**Änderung des Flächennutzungsplanes im Parallelverfahren zu dem in Aufstellung befindlichen Bebauungsplanes Nr. 228 c „Erweiterung Dienstleistungszentrum Gewerbe- und Technologiepark Bubenheim B 9 - Teilbereich c“, Koblenz**

Zusammenfassung der bis zum 05.08.2019 eingegangenen Stellungnahmen aus der frühzeitigen Beteiligung gemäß §§ 3 Abs. 1 und 4 Abs. 1 BauGB, der öffentlichen Auslegung gemäß § 3 Abs. 2 BauGB vom 24.06.2019 bis 02.08.2019 sowie der Behördenbeteiligung gemäß § 4 Abs. 2 BauGB

**Anlage zur BV/0565/2019**

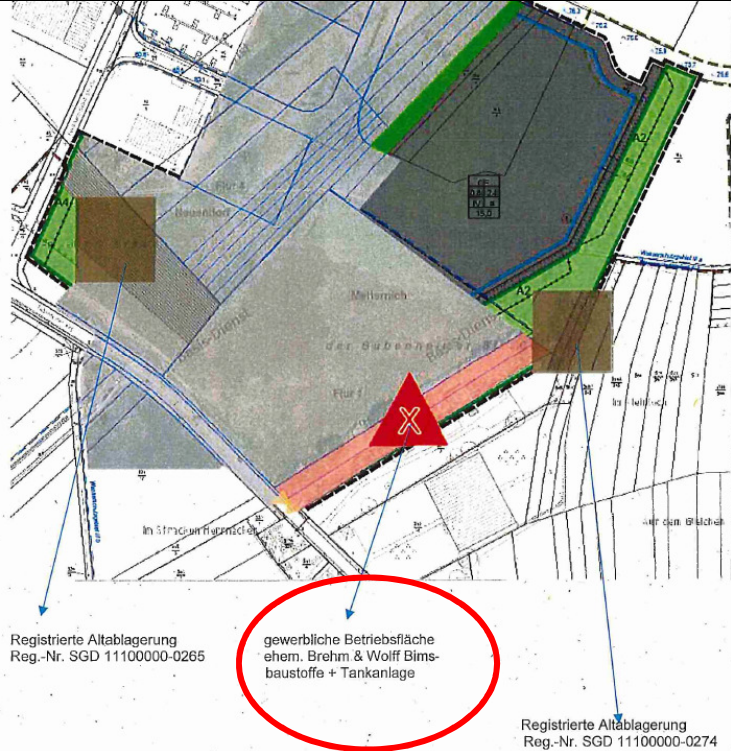
Lfd. Nr.	Inhalt der Stellungnahme	Beschlussempfehlung und Stellungnahme der Verwaltung
	<p>Ergänzend zu dieser Stellungnahme weisen wir auf Folgendes hin:</p> <p><b>1. Oberflächenwasserbewirtschaftung</b></p> <p>Die textlichen Festsetzungen des Bebauungsplanes sind zu beachten. Für die vorgeschriebene Niederschlagswasserversickerung ist eine Erlaubnis bei der zuständigen Wasserbehörde zu beantragen.</p> <p><b>2. Allgemeine Wasserwirtschaft</b></p> <p>Im Plangebiet befinden sich keine Oberflächengewässer.</p> <p>Sturzflutgefährdung von Siedlungsbereichen durch Starkregen</p> <p>Aufgrund der globalen Klimaveränderung ist auch mit einer Zunahme von Starkregenereignissen zu rechnen, die großen diesbezüglichen Schadensereignisse der letzten Jahre belegen dies eindeutig.</p> <p>Bei außergewöhnlich hohen Niederschlägen in kurzer Zeit, sogenannten Starkregen, wird die Infiltrationskapazität des Bodens überschritten, sodass sich das Niederschlagswasser an der Oberfläche sammelt und dem Gefälle folgend abfließt.</p> <p>Dieser Oberflächenabfluss konzentriert sich in Geländemulden und auf Wegen und Straßen. Je größer das Einzugsgebiet dieser konzentrierenden Strukturen ist und je höher das Gefälle, umso größer ist die Gefahr, dass eine Sturzflut entsteht. Aber auch im schwach geneigten Gelände können unter ungünstigen Bedingungen Sturzfluten auftreten und zu großen Schäden in Siedlungsbereichen oder an der Infrastruktur führen.</p> <p>Trifft eine Sturzflut bzw. wild abfließendes Wasser auf bebauten Gebiet, so kann es dort zu Überflutungsschäden kommen, auch wenn dort kein Gewässer verläuft. Die öffentliche Kanalisation ist in kürzester Zeit überlastet, Straßen verwandeln sich in reißende Bäche. In diesen Fällen gilt es, die Wassermassen über „Notwasserwege“ (z. B. Straßen mit beidseitig hohen Bordsteinen etc.) abzuleiten und frühzeitig bauliche Vorkehrungen zu treffen, dass Schäden an</p>	<p>Der Hinweis wird zur Kenntnis genommen.</p> <p>Die Hinweise zur Thematik „Sturzflutgefährdung von Siedlungsbereichen durch Starkregen“ werden zur Kenntnis genommen.</p> <p>Die angesprochene Gefährdungsanalyse der Ortslagen durch Sturzflut nach Starkregen, einschließlich ausgewiesener Starkregengefährdungskarten liegt bei der Stadt Koblenz vor (Landesamt für Umwelt, Wasserwirtschaft und Gewerbeaufsicht Rheinland-Pfalz Hochwasservorsorge durch Flussgebietsentwicklung - Stadt Koblenz -).</p> <p>Gemäß der Karte „Gefährdungsanalyse Sturzflut nach Starkregenereignissen“ des Landesamtes für Umwelt mit Stand vom 05.11.2018 befindet sich der Geltungsbereich der Planänderung <u>nicht</u> in einem „Sturzflutenstehtungsgebiet“ und auch <u>nicht</u> in einem „Wirkungsbereich Sturzflut nach Starkregen“.</p>
